改善箇所説明図

S1000RR

① フロントタイヤ

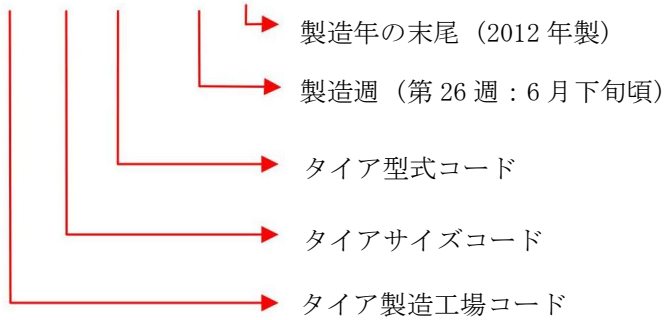
スチールベルト層の構造設計が不適切なため、走行中の衝撃等によりスチールベルトコード付近に局部的に剥離が発生するものがある。そのため、そのままの状態で使用を続けると剥離が拡がり、タイヤが変形して、最悪の場合、エア漏れに至るおそれがある。

全車両、装着タイヤを点検し、該当のタイヤを装着している場合には、代替品のタイヤと交換する。

フロントホイール固定部に白ペイントマークを付ける(図示とおり)
